**CONCEPTO TÉCNICO No CT - 4884**  
**Revisión de Estudio Particular de Respuesta Local**  
**de Amplificación de Ondas Sísmicas**  
**Artículo 7 - Decreto 193 de 2006**

ENTIDAD SOLICITANTE: Ing. Camila Castell Córdoba - Curaduría 5  
PROYECTO: **PLAZA DE SAN JOAQUÍN**  
LOCALIDAD: 11 Suba  
UPZ: 19 El prado  
BARRIO: Prado Veraniego Sur  
DIRECCIÓN: Calle 127A No. 51A-75  
CHIP: AAA0160JDUH  
TIPO DE RIESGO: Sísmico  
EJECUTOR: JEOPROBE Ltda.  
FECHA DE EMISION: Julio 16 de 2007

Figura 1. Localización del Proyecto Plaza de San Joaquín.

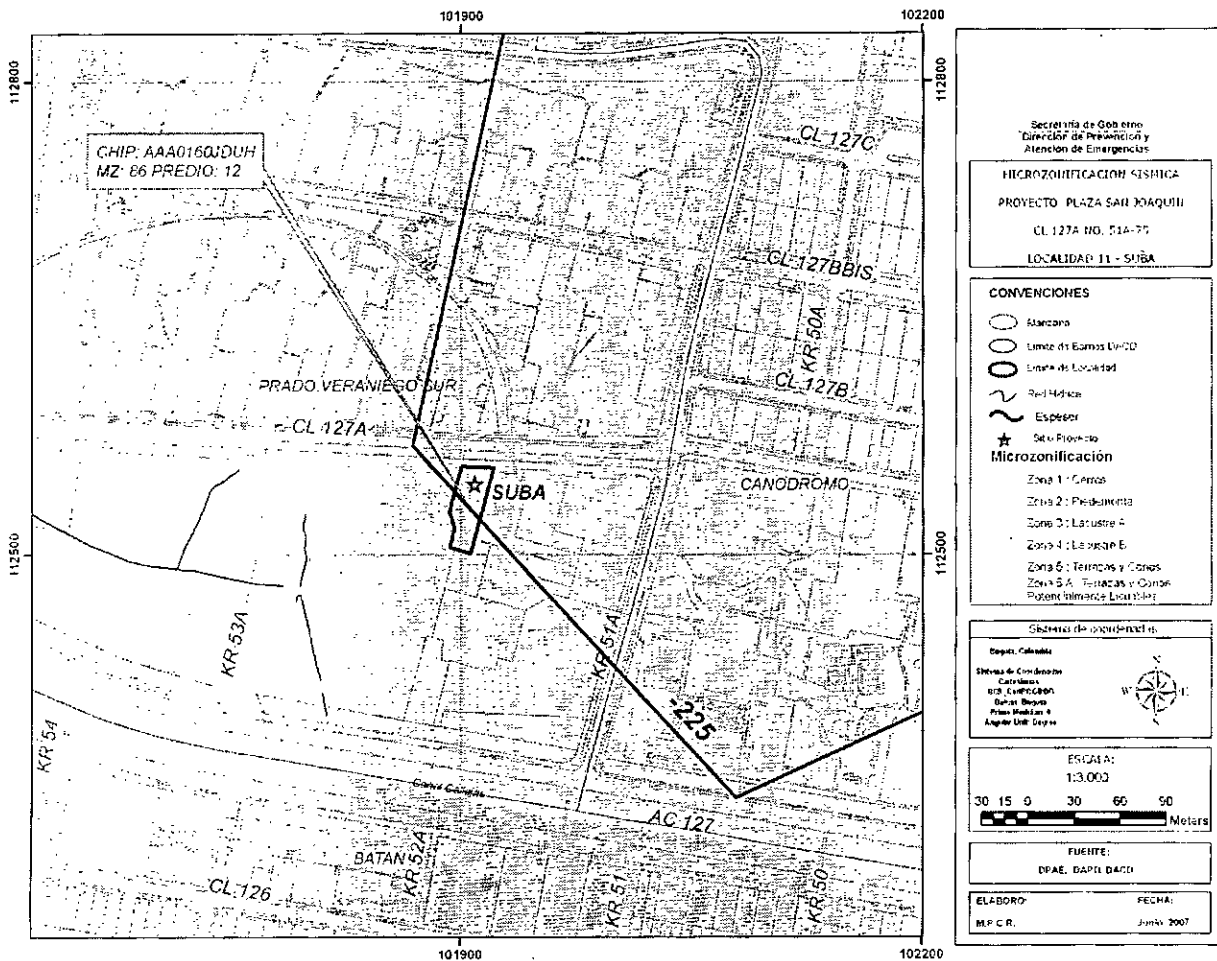
En el numeral 1.1 y 3.2, se indica que el sitio del proyecto se encuentra localizado en la Zona 3 (Lacustre A) según el decreto 193 de 2006, la cual es consistente con la localización presentada en la Figura 1 del presente concepto.
